武庫川水系河川整備計画（原案）等に対する委員意見と県の考え【意見】（その2）

千苧貯水池縦断面図 (1/3)

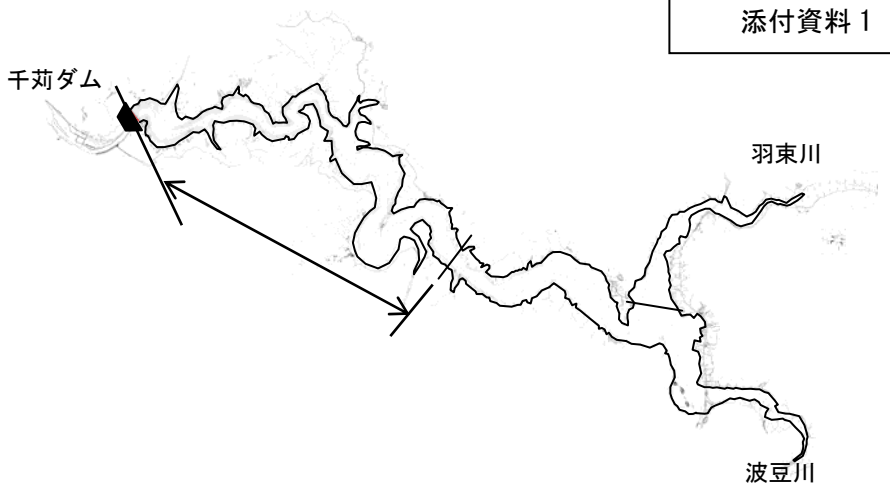
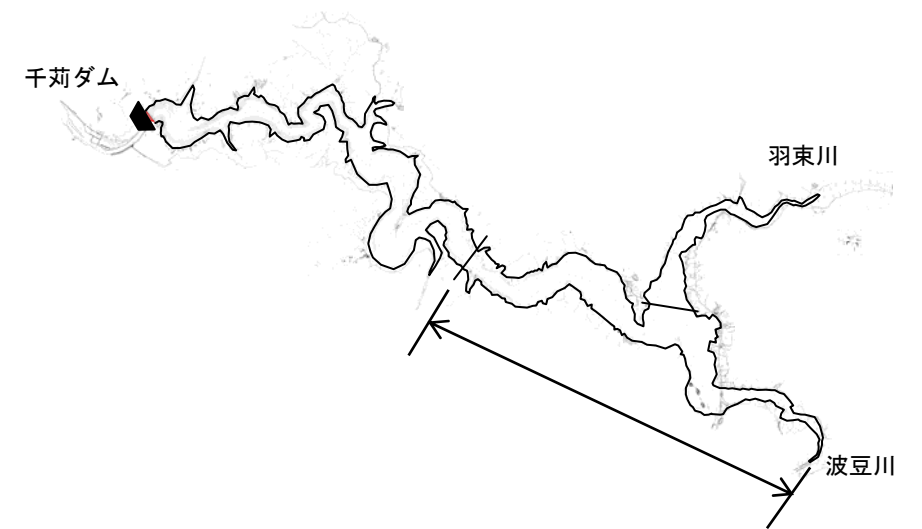
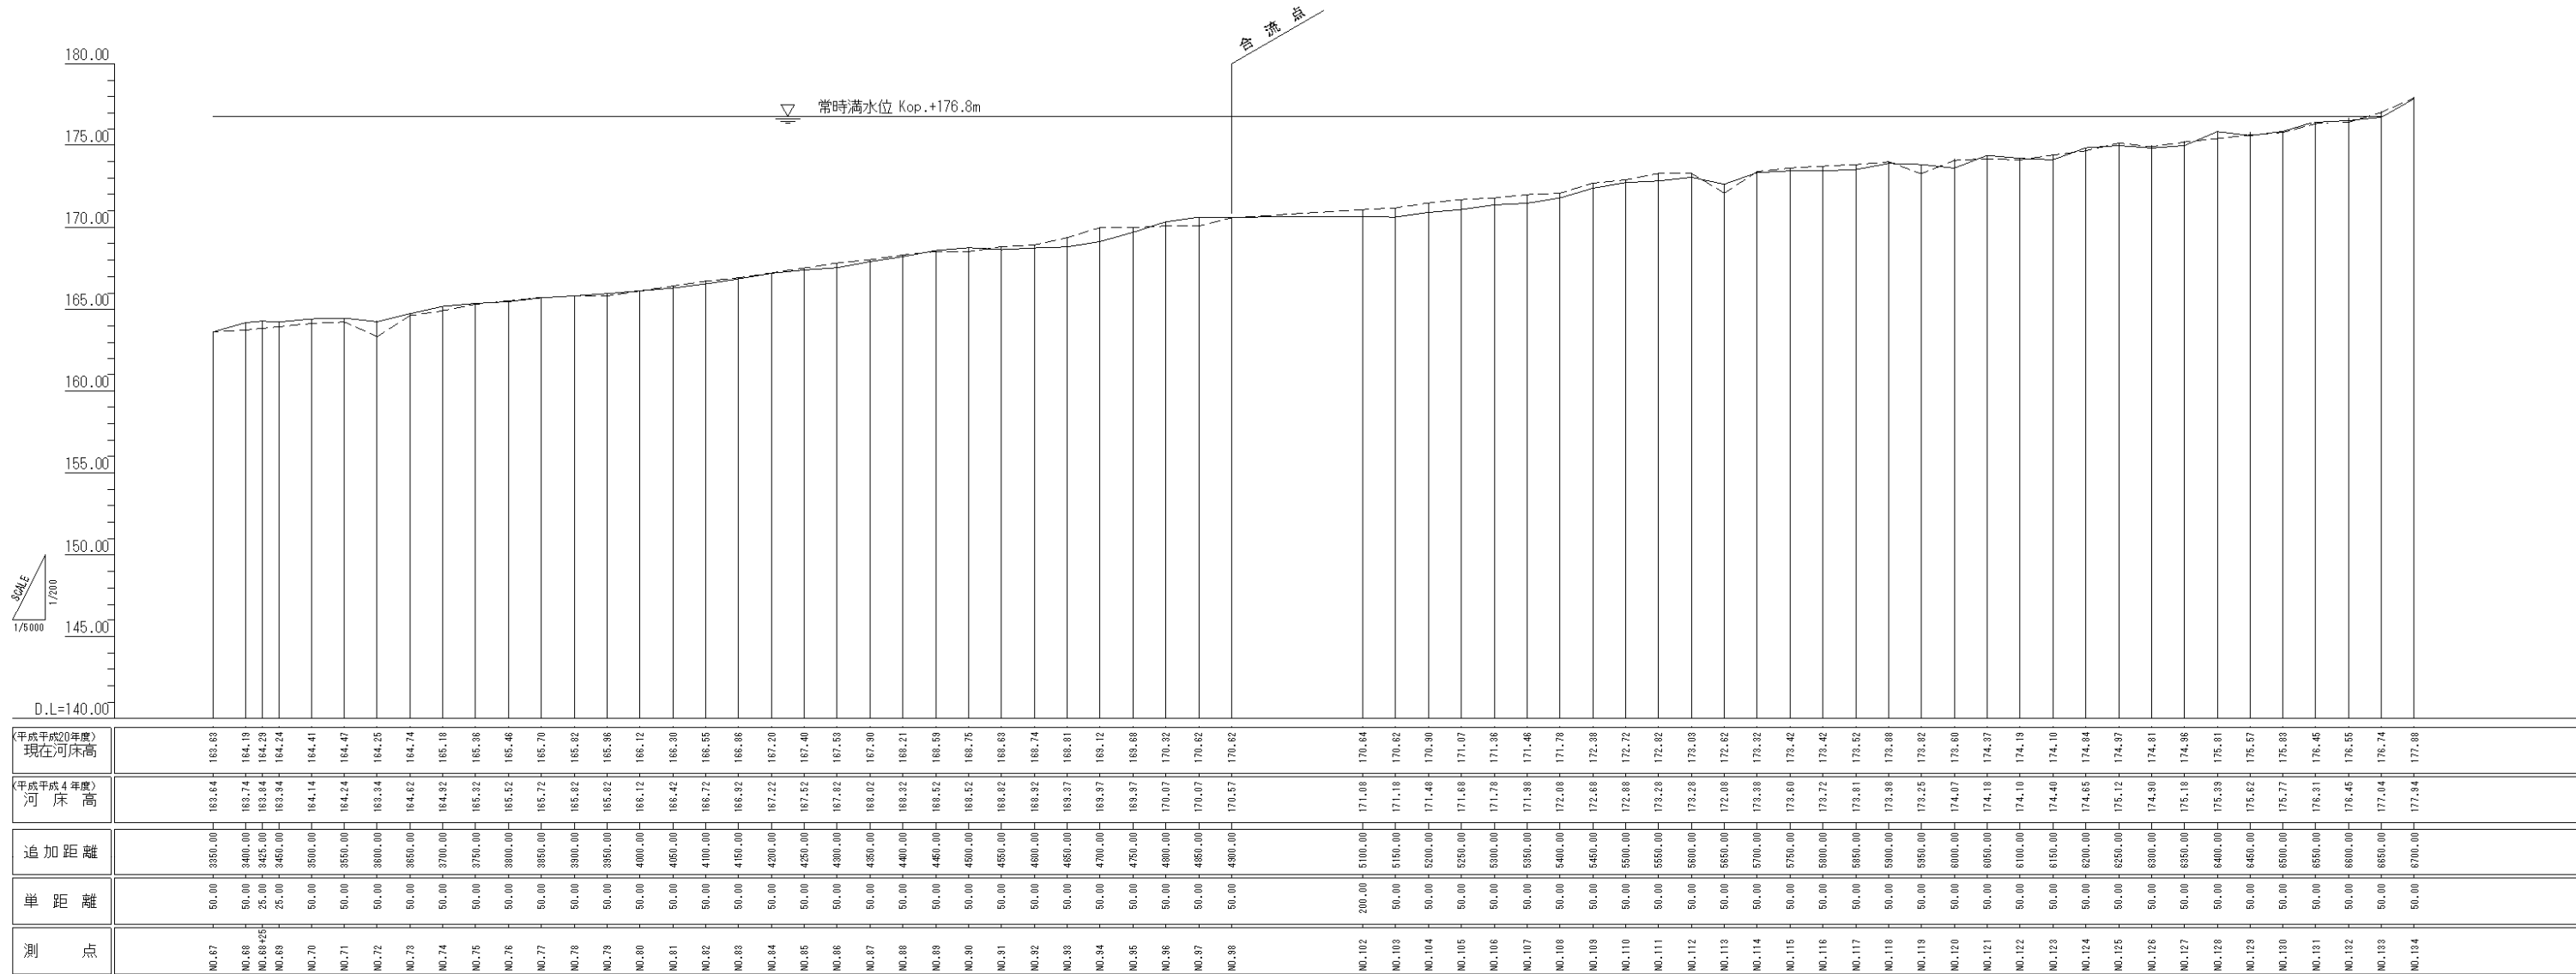
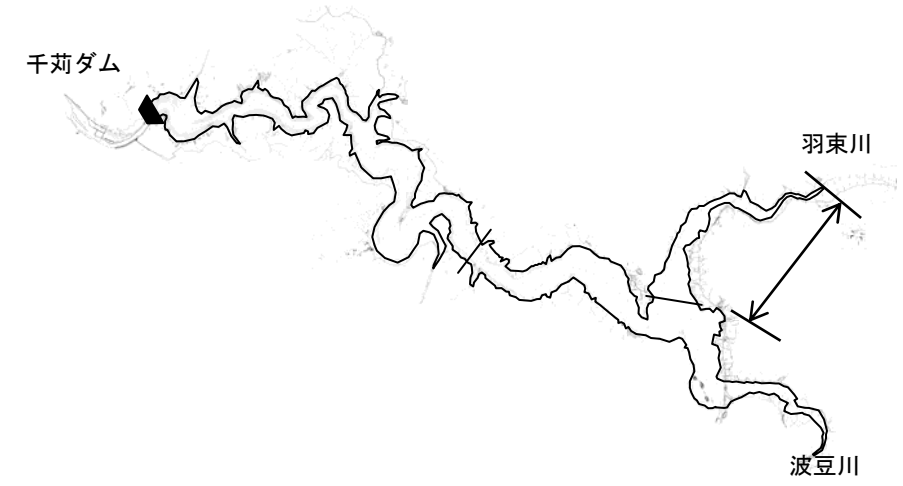
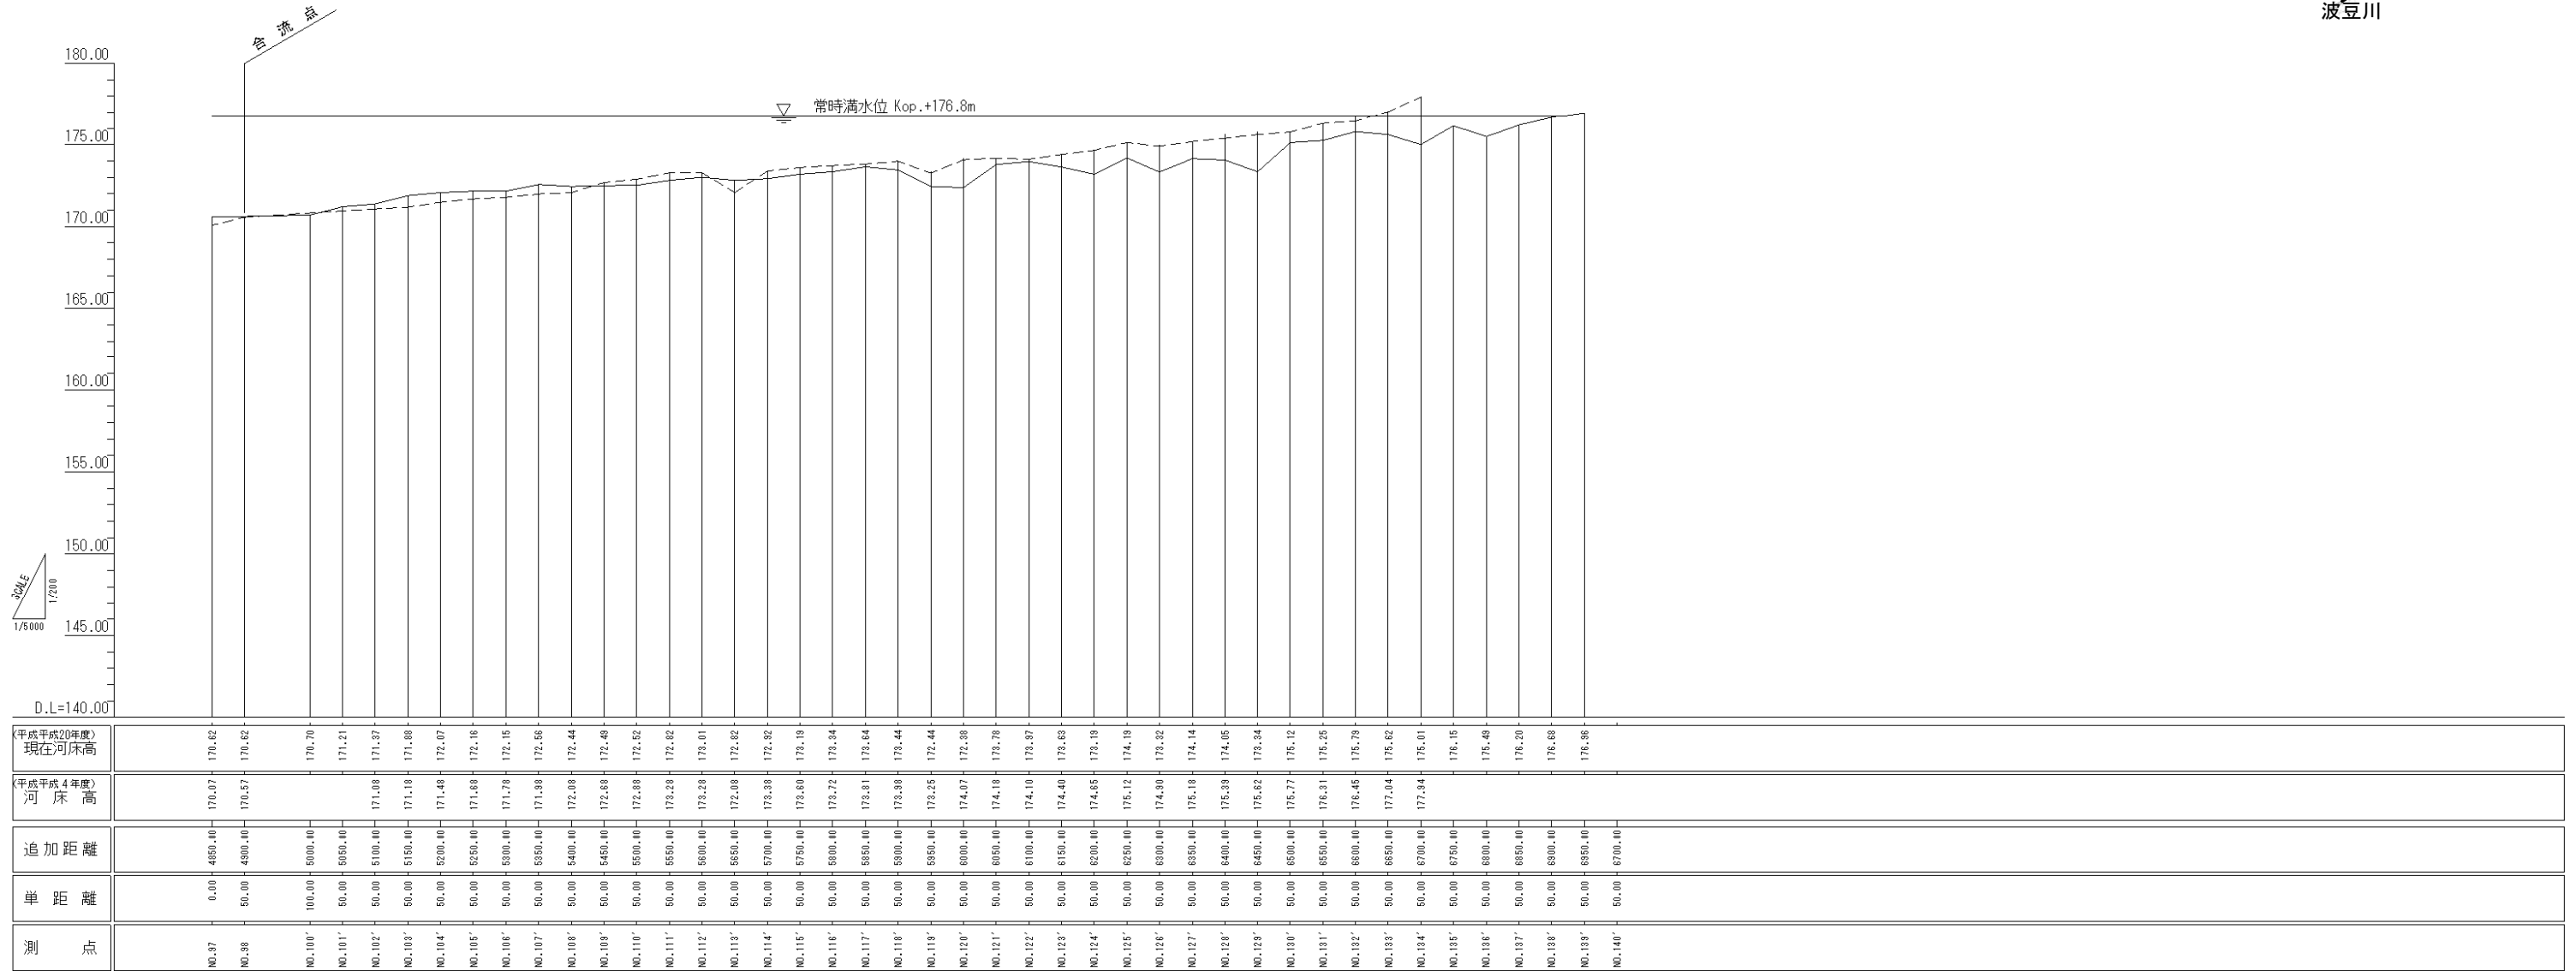
項目	委員からの意見（意見書）		意見に対する県の考え																																																																	
主な内容	番号	意見	委員名	内容																																																																
既存ダムを活用 (千苺ダム)	⑮ 18	<p>千苺ダムの治水活用についての説明が、第 57 回委員会での説明があったが、その前に千苺ダム本体の安全性をまず検証すべきである。大正 8 年（1919）建設後既に 91 年を経過しており、登録有形文化財となっているが、老朽化は避けられない問題である。</p> <p>またダムの計画堆砂量は 105,000m³となっているが、その後堆砂が進行し平成 14 年（2002）3 月時点では 368,000m³と計画の 3 倍以上に達しており、その後も毎年 4 万 m³堆砂が進行しているとのことである（第 57 回委員会での説明）。</p> <p>ダムの治水活用に当たっては、複数の案が提示されているが、その前に上に述べたダムそのものの安全性を立証することが第一であると考えている。20 年後の整備計画完了時にはダムの寿命は 110 年を超え、通常約 100 年と言われている耐用年数を大きく超過する。堆砂の問題も含めて、ダム全体の保全状況についてもこの際明らかにすべきである。こうした疑問点解消のためにさし当たって、千苺ダム管理者である神戸市当局に、次の項目について検討して頂くように提案する。</p> <p>(1) 千苺ダム堰堤の耐久性についての見解 (2) ダムの堆砂についての経年変化を示す資料の提示 (3) ダム湖の水深分布（コンター）の調査に関する資料 (4) ダム堰堤及びスライドゲート等の機能について実地見学(担当者説明を含む)。</p> <p>こうした経路を経て安全性の確認が得られてからから、治水転換の議論を始めるべきである。また若し十分な安全性の担保が得られないようでは、そのことの方が大きな問題であり、神戸市は早急に対策を講じる必要がある。</p> <p>千苺ダムの治水への活用が実現すれば、非常に大きな効果があり、神戸市との協働作業で既設ダムの有効活用としても大きな意味がある。渇水リスクや改造時の各地域への配水対策の問題等多くの難関があることは十分承知しているが、今後 20 年かけて解決への方向を見出す努力は惜しむべきでなくそれだけの価値があると確信している。</p>	岡田委員	<p>千苺ダムの治水活用については、下記の課題が解消できれば、大きな効果が見込めますが、水道事業者との合意形成に多大な時間を要すると考えております。</p> <p>このため、今後も水道事業者と継続検討して行くこととしています。</p> <p>(解消が必要な課題)</p> <p>① 予備放流の検討</p> <table border="1" data-bbox="1647 472 2647 751"> <tr> <td>課題 1</td> <td>雨量等のデータ蓄積による放流確実性の追加確認</td> </tr> <tr> <td>課題 2</td> <td>放流設備新設に対する費用分担</td> </tr> <tr> <td>課題 3</td> <td>余力分を上ヶ原浄水場に導水することに対する機能復旧</td> </tr> <tr> <td>課題 4</td> <td>余力分の受水に伴う水道費用の補償期間</td> </tr> <tr> <td>課題 5</td> <td>放流による水質悪化対策</td> </tr> </table> <p>② 神戸市との合意形成のための検討</p> <p>また、委員からのご提案に対する神戸市の見解につきましては以下のとおりです。 (神戸市の見解)</p> <p>(1) 千苺ダムの健全性・耐久性について</p> <ul style="list-style-type: none"> 昭和 60 年度に、堤体および岩盤の物理的・力学的物性値を把握する目的でボーリング調査・試験を実施している。経年変化による強度低下等の現象は認められない。 震災後の調査では地震による変状は確認されておらず、また、その後の日常点検でも漏水やクラックなどの事象は確認されていない。 したがって、90 年たった今でも健全であり、また、耐久性も有しており、改善の必要性はないと考えている。 <p>(2) 堆砂量の推移</p> <p>※以下の資料は、第 58 流域委員会において、同様の資料を提出済みです。（第 58 回流域委員会資料 4 参照）</p> <table border="1" data-bbox="1647 1228 2769 1684"> <thead> <tr> <th colspan="2"></th> <th>当初計画 T8 年度</th> <th>H4 年度</th> <th>H7 年度</th> <th>H9 年度</th> <th>H20 年度</th> </tr> </thead> <tbody> <tr> <td rowspan="2">有効貯水容量</td> <td>有効貯水量</td> <td>11,612.5</td> <td>11,244.3</td> <td>11,172.1</td> <td>11,153.0</td> <td>11,083.6</td> </tr> <tr> <td>堆砂量 (A)</td> <td>0</td> <td>368.2</td> <td>440.4</td> <td>459.5</td> <td>528.9</td> </tr> <tr> <td rowspan="2">死水容量</td> <td>死水量</td> <td>105.3</td> <td>47.7</td> <td>47.4</td> <td>47.3</td> <td>47.9</td> </tr> <tr> <td>堆砂量 (B)</td> <td>0</td> <td>57.6</td> <td>57.9</td> <td>58.0</td> <td>57.4</td> </tr> <tr> <td rowspan="2">総貯水容量</td> <td>総貯水量</td> <td>11,717.8</td> <td>11,292.0</td> <td>11,219.5</td> <td>11,200.3</td> <td>11,131.5</td> </tr> <tr> <td>堆砂量(A+B)</td> <td>0</td> <td>425.8</td> <td>498.3</td> <td>517.5</td> <td>586.3</td> </tr> <tr> <td colspan="2">備考</td> <td></td> <td>176 断面 (@50m) 測 量による実 測値</td> <td>10 断面 測量によ る推定値</td> <td>13 断面測 量による推 定値</td> <td>176 断面 (@50m) 測 量による実 測値</td> </tr> </tbody> </table> <p>平成 14 年 3 月の堆砂状況調査表は、平成 4 年度の調査データに基づき、有効貯水容量内の堆砂量をもって全堆砂量と誤記していた。</p>		課題 1	雨量等のデータ蓄積による放流確実性の追加確認	課題 2	放流設備新設に対する費用分担	課題 3	余力分を上ヶ原浄水場に導水することに対する機能復旧	課題 4	余力分の受水に伴う水道費用の補償期間	課題 5	放流による水質悪化対策			当初計画 T8 年度	H4 年度	H7 年度	H9 年度	H20 年度	有効貯水容量	有効貯水量	11,612.5	11,244.3	11,172.1	11,153.0	11,083.6	堆砂量 (A)	0	368.2	440.4	459.5	528.9	死水容量	死水量	105.3	47.7	47.4	47.3	47.9	堆砂量 (B)	0	57.6	57.9	58.0	57.4	総貯水容量	総貯水量	11,717.8	11,292.0	11,219.5	11,200.3	11,131.5	堆砂量(A+B)	0	425.8	498.3	517.5	586.3	備考			176 断面 (@50m) 測 量による実 測値	10 断面 測量によ る推定値	13 断面測 量による推 定値	176 断面 (@50m) 測 量による実 測値

項目	委員からの意見（意見書）		意見に対する県の考え										
主な内容	番号	意見	委員名 内容										
			<p style="text-align: right;">(単位：千m³)</p>  <p>(3) 添付資料1のとおりです。</p>										
既存ダムの活用 (千苺ダム)	⑬ 19	予備放流 500 万m ³ が及ぼす流域資産への補償 ⇒水道事業の課題解消に要する試算と予備放流 500 万m ³ が実現されない場合に及ぼされる流域資産への経済損失を天秤にかけ、河道対策のみを柱にした整備計画ではなく、千苺ダムの改造計画も柱に据え、2方向避難の考え方と同様に2本柱を骨格に据えた整備計画にすることが望ましい。20年での計画実施達成が困難であれば今期から開始した30年の計画にしても乗せるべきである。	<p>現時点で、千苺ダムの治水活用を河川整備計画に位置づけるべきとのご意見ですが、千苺ダムの治水活用については、以下の課題の解消が必要であることから、水道事業者との合意形成に多大な時間を要すると考えております。</p> <p>このため、今回の計画では、戦後最大洪水に対する下流の喫緊の課題に対応するため、整備効果の早期発現できる対策である河床掘削や堤防強化等を優先的に集中投資することとして取りまとめました。</p> <p>なお、基本方針の目標達成に向けて、さらなる洪水に対する安全度の向上が必要なことから、その選択肢の1つである千苺ダムの治水活用については、継続検討としています。</p> <p>(解消が必要な課題等)</p> <p>①予備放流の検討</p>

<p>②神戸市との合意形成のための検討</p>	課題1	雨量等のデータ蓄積による放流確実性の追加確認	課題2	放流設備新設に対する費用分担	課題3	余力分を上ヶ原浄水場に導水することに対する機能復旧	課題4	余力分の受水に伴う水道費用の補償期間	課題5	放流による水質悪化対策
課題1	雨量等のデータ蓄積による放流確実性の追加確認												
課題2	放流設備新設に対する費用分担												
課題3	余力分を上ヶ原浄水場に導水することに対する機能復旧												
課題4	余力分の受水に伴う水道費用の補償期間												
課題5	放流による水質悪化対策												
既存ダムの活用 (千苺ダム)	⑭ 20	効果量 472 m ³ /s を実現する ⇒効果量 472 m ³ /s を控えた「予備放流 500 万m ³ 」「洪水期水位活用の 167 万m ³ 」「関連市の余力により発生する水源余力 290 万m ³ /s」は非常に魅力的な数字であり、何とか実現に結びつけたい。幸い実現に向けた課題はほとんどが金銭的な課題に置き換えることができることから、実現はその気になれば可能であると考えます。神戸市として現行のダムが抱える問題点を整理し、県とのコラボレーションによるメリットが見い出せ、経済課題が軽減される方策としての説明を行なうことが望ましい。委員会からプロジェクトチーム等を結成し、直接水道事業者との意見交換をする場を設置することを提案した	<p>千苺ダムの治水活用についての課題については19と同じです。</p> <p>また、県としては、これまで、既存ダム活用協議会において、既存ダムの治水活用の実現性について検討してきており、第57回流域委員会において、その検討結果についての報告を行っております。今後も、これらの課題について既存ダム活用協議会で継続検討していくことから、委員ご提案のように、委員会からプロジェクトチーム等を結成し、直接水道事業者との意見交換をする場を設置する考えはありません。</p> <p>なお、問題点・疑問点については、以下のとおりです。</p> <p>(神戸市の見解)</p> <p>(1) 計画堆砂容量（堆砂量の推移については18と同じ。）</p> <ul style="list-style-type: none"> 千苺貯水池の死水位（Ko.p149.393）以下の容量 105.3 千m³を計画堆砂容量としている。
